Triéboles del Sur
URBANIZACIÓN

Plano Urbanístico Modificatorio	FECHA JUNIO 2021	DIBUJO: M.O.
	HOJA 1/1	ESCALA: 1 : 1000
<small>Firmado digitalmente por ALFONSO RAFAEL PEREZ SERRANO Fecha: 2021.06.16 11:28:10 -05'00'</small> SERRANO	<small>Firmado digitalmente por MARIA BELEN LOZA ORQUERA Fecha: 2021.06.16 11:28:10 -05'00'</small> ING. MARIA BELEN LOZA	<small>Firmado digitalmente por ERNESTO RODRIGO SARZOSA ESPINOSA Fecha: 2021.06.16 11:28:10 -05'00'</small> TÉCNICO RESPONSABLE ERNESTO RODRIGO SARZOSA ESPINOSA ARO. ERNESTO SARZOSA

MEMORIA TÉCNICA Y DESCRIPTIVA DE LAS MODIFICACIONES A LA PROPUESTA URBANISTICA Y EXPOSICIÓN DE MOTIVOS:

VISTA DE SUBIDA A LA COCHA

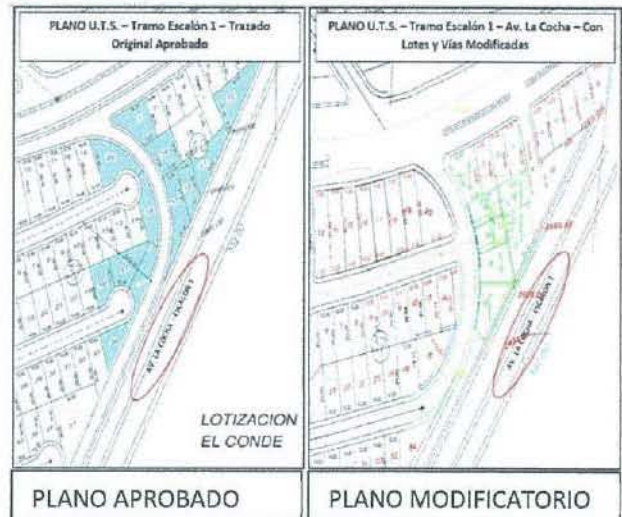
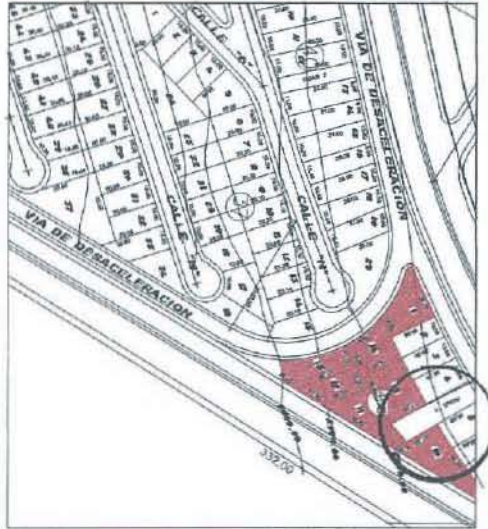
- En la denominada Etapa B, Urvincos solicita una modificatoria debido a la construcción del Escalón 1, Av. La Cocha donde 10 lotes de terrenos se afectan dando una variación en metraje de cada uno.

PLANO APROBADO

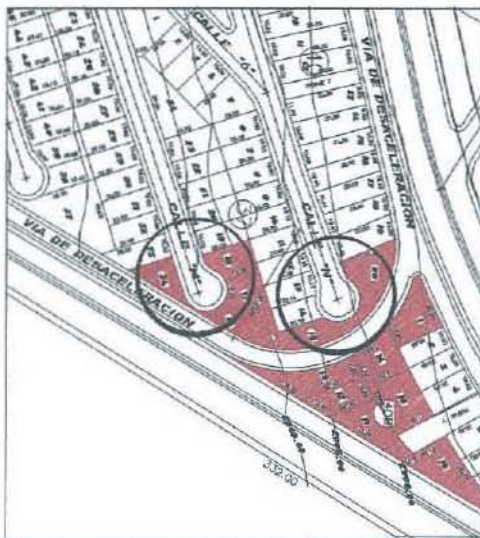
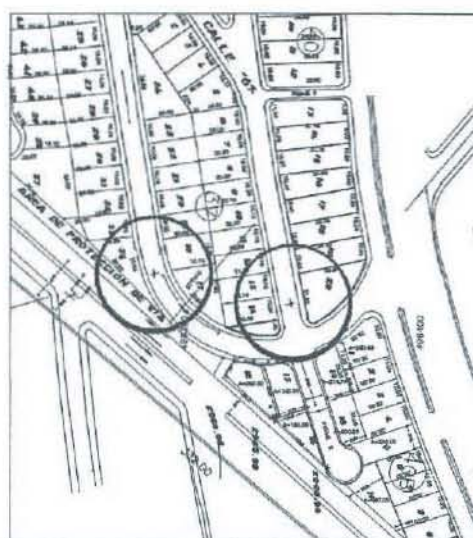
4. Eliminación del pasaje peatonal de la Manzana 40B que conecta con la Av. Padre Carolo, en su lugar se crea el lote No. 11; y un nuevo Pasaje siguiendo el trayecto de la Calle "N", con el mismo ancho vial. Este cambio origina la reestructuración de los lotes de dicha manzana incrementándose el número de lotes de 15 a 16. Todo esto, debido a que se ha visto afectada la Manzana 40B por la red de tubería de agua potable, que pasaron por los lotes 10, 14 y 15; pese a tener los planos aprobados, sin previa socialización, construyeron esta tubería afectando nuestro proyecto

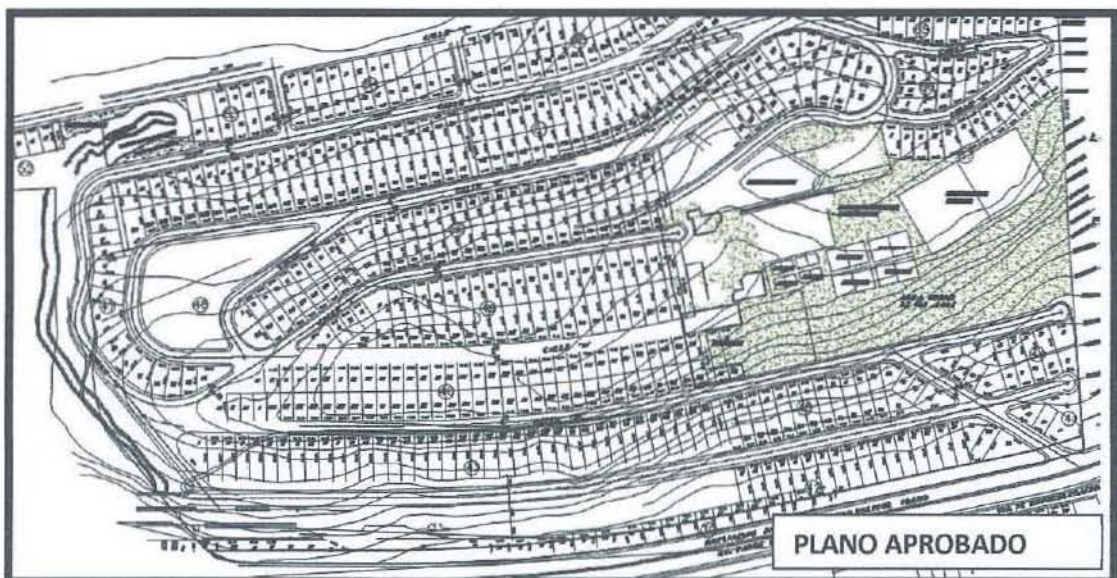
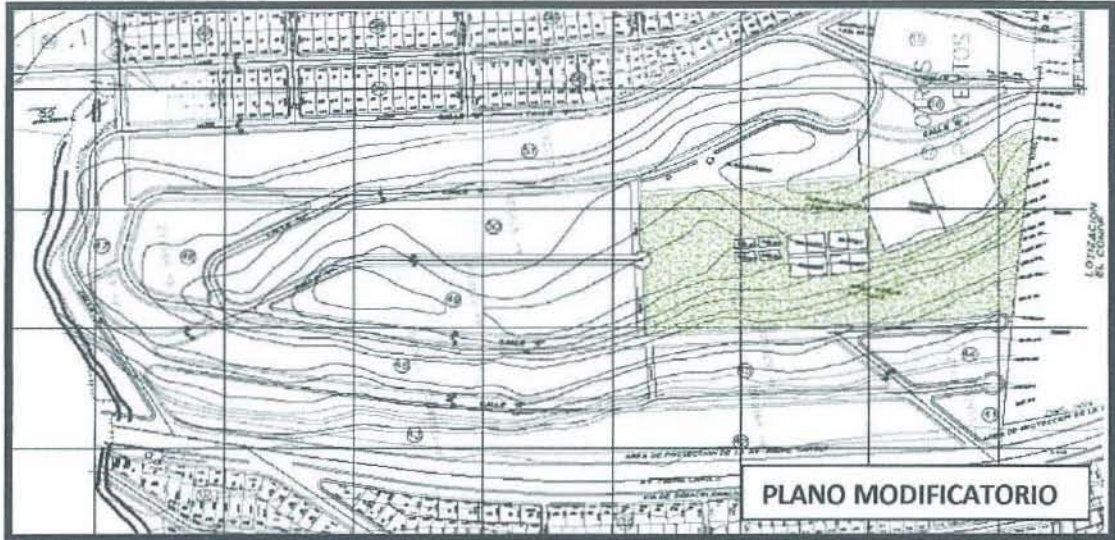
6. A partir del año 2007 el Ilustre Municipio de Quito emite varios informes sobre la expropiación de las Manzanas No.41, 42, 43, 44, 45, 46, 47, 48, 49, 50, 51, 65, 66 y 67, debido a la Posible Planificación del Parque Pucara en las primeras manzanas mencionadas, donde la Administración Zonal Quitumbe en el IRM (Informe de Regulación Metropolitana) había informado que los lotes de estas primeras 11 manzanas constaban como área destinada a equipamiento; motivo por el cual, nos hemos visto imposibilitados para avanzar con las Obras de Urbanización de esta Etapa. Para el año 2018, según oficio AZQ-DGT-TV-2018 del Arq. Hugo Chacón, Director Metropolitano de Gestión Territorial de STHV, comunica que la Administración no cuenta con los recursos necesarios para ejecutar la ejecución de un parque en los terrenos de la Urbanización Tréboles del Sur, mismo que en su momento, fue un ofrecimiento por parte de la Alcaldía, en administraciones anteriores, mas no fue puesto en conocimiento y consideración para su debida aprobación por parte del Concejo Metropolitano de Quito, por este motivo no se ha procedido, ni se procederá a realizar Ningún trámite de expropiación, ni declaratoria de utilidad pública; adicional, se sugiere que todos los lotes sean reintegrados al plano y queden con zonificación D3 (D203-80) y uso de suelo (RU2) Residencial Urbano 2.

Por lo cual, la Flia. Pérez y la Constructora Urvincos nos vimos obligados a dejar su planificación para proyectos futuros y denominarle actual Etapa D, para no seguir retrasando a la entrega de las Obras a la Municipalidad, mismas que se encuentran terminadas en las Etapas A, B y C, y así la Etapa D quede abierta a la posibilidad de que esto se destine a un proyecto futuro, en vías de mejoramiento urbanístico para la capital. Cumpliendo con el artículo Art. 377. - *"Bajo ningún concepto los administradores podrán ser perjudicados por los errores u omisiones cometidas por las autoridades en los respectivos procedimientos administrativos, especialmente cuando dichas errores u omisiones se refieran a trámites, autorizaciones o informes que dichas entidades u organismos conocían, o debían conocer, que debían ser solicitados o llevados a cabo"*. Actos Propios. -de la Ley del Código Orgánico de Organización Territorial COOTAD del Ecuador.

ASÍ DE TAL MANERA CADA MANZANA SE CONFORMARÍA COMO UN MACRO LOTE, RESPETANDO LAS VÍAS ESTABLECIDAS. MISMAS QUE QUEDAN PARA FUTUROS PROYECTOS.

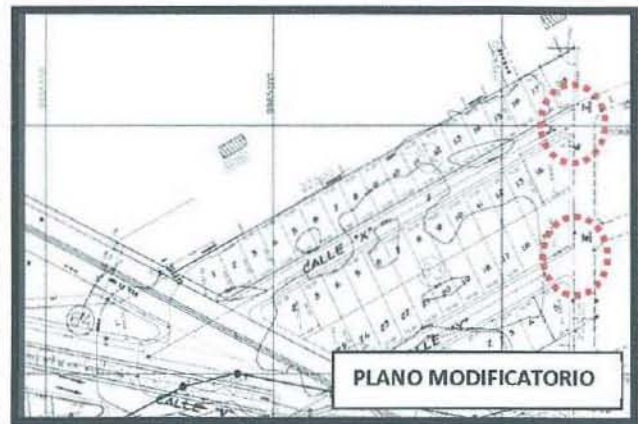
7. En las Manzanas 62-63-64 de la Urbanización se encontraban aprobadas las calles "X" y "Y", la terminación de las mismas con curvas de retorno; sin embargo, con la solicitud de los moradores del Barrio Valles del Sur, construyeron una nueva Vía que conecta a las mencionadas calles de nuestra urbanización, siendo entonces innecesaria la terminación con curvas de retorno, dándoles una solución para el ingreso a su Barrio; modificando las manzanas y sus respectivos lotes. Cabe aclarar y resaltar que tanto la manzana 63 como la manzana 64 se encuentran SUBDIVIDIDAS, esta aclaración es debido a que en el Informe Técnico de la secretaria de Territorio Hábitat y Vivienda en el numeral 3 de la viñeta 5, se expone que: – "... además se unifican los lotes de la Mz.63 formando un solo macro lote."- *error que se detectó en el informe de la Procuraduría Metropolitana en el OFICIO GADDMQ-PM-SAUOS-2020-0223-O, del 12 de Diciembre del 2020 Pág. 5, Párrafo 5.

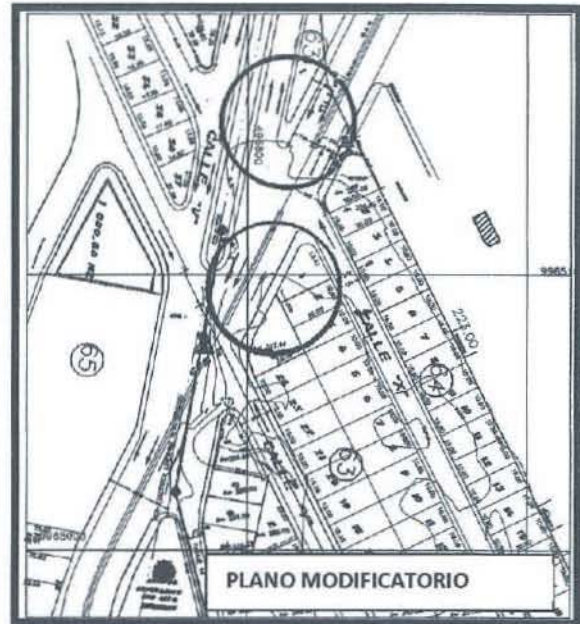
8. El Escalón 1 Proyectado por el Ilustre Municipio de Quito, desde la Av. Simón Bolívar, pasa por la Urbanización Tréboles del Sur, afectando a las 3 Etapas; esta fue construida en el año 2016, actual Av. Carlos Villacis, faltando un tramo de conexión a la Av. La Cocha; esta avenida es una solución vial para algunos barrios del sector, lo cual es causa de felicitación a la presente Administración, a su vez solicitamos su terminación hasta la Av. La Cocha, proyectada por la misma entidad. Este beneficio vial, afecto nuestro proyecto en la parte sur de la Etapa "C" puesto que la vía pasó por un costado de las

Manzanas 62-63-64-65 modificando el área de las manzanas y su número de lotes en menos de 2.666,30 m² de afectación.

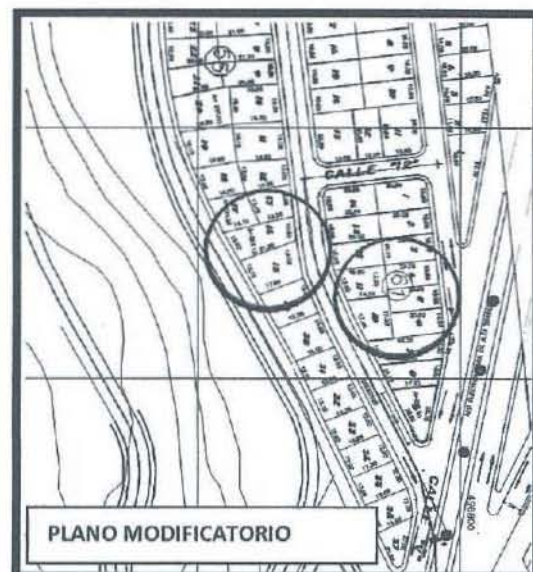
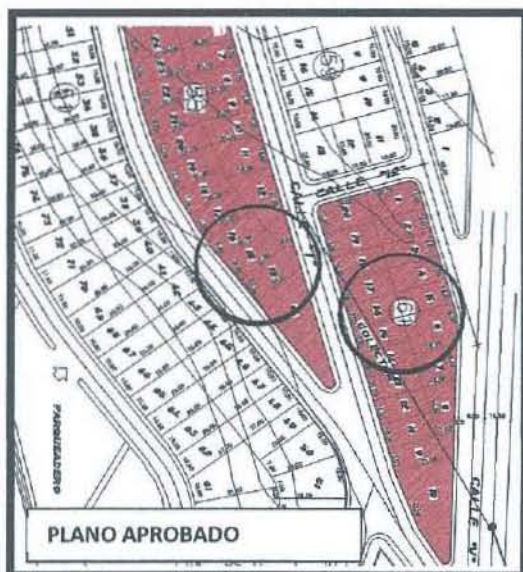
9. En el año 2006 la Empresa Municipal de Obras Públicas construye un colector que viene desde los asentamientos, hoy denominados Barrio La Cocha y Valles del Sur, para dar solución al mismo; este Colector cruza por la Tercer Etapa de la Urbanización, afectando la calle "T" y las manzanas 55-61-62, condicionándonos a cambiar la dirección de la vía siguiendo la del colector en mención y por consiguiente nos vimos obligados a modificar el diseño de esas manzanas y las áreas de los lotes de las mismas en una cantidad en menos de 538,12 m²; puesto que esta etapa se encontraba en aún en proceso de construcción, pese a que los planos reposaban en los archivos de la mencionada empresa desde el año 2001.

- La manzana 55 tenía 29 lotes, hoy tiene 37 lotes
- La manzana 61 de 20 lotes, en la actualidad tiene 14
- La manzana 62 se dividió y de 10 lotes aprobados, en la actualidad se planificaron 9.

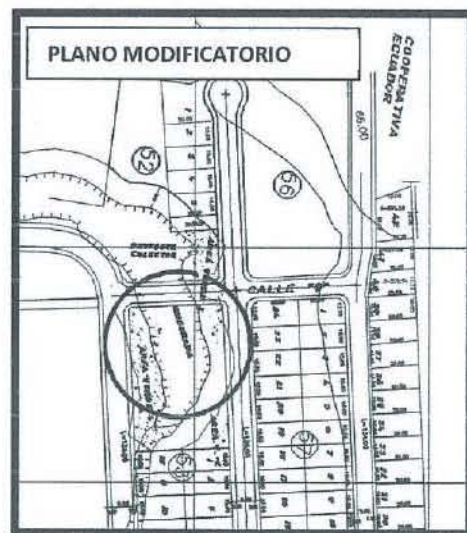
12. En la manzana 53, hubo la intención de proyectar las áreas verdes ubicadas en esta manzana y reubicarlas en la manzana 52; sin embargo, en el Oficio No. 4315 STHV-DMGT-DM Quito, del 24 de Agosto del 2018; en el Criterio Técnico, menciona que No se puede acoger la modificatoria respecto a la reubicación de los 5 lotes de la Mz. 52 y además la conformación de 7 adicionales, por cuanto al hacerlo se estaría considerando áreas públicas: como áreas verdes y de protección de quebrada.

Por consiguiente, aclaramos que estas áreas verdes y de protección, se mantienen ubicadas en la manzana 53, y los 5 lotes de la Mz 52 se mantienen, todo de acuerdo al Plano Aprobado Original.
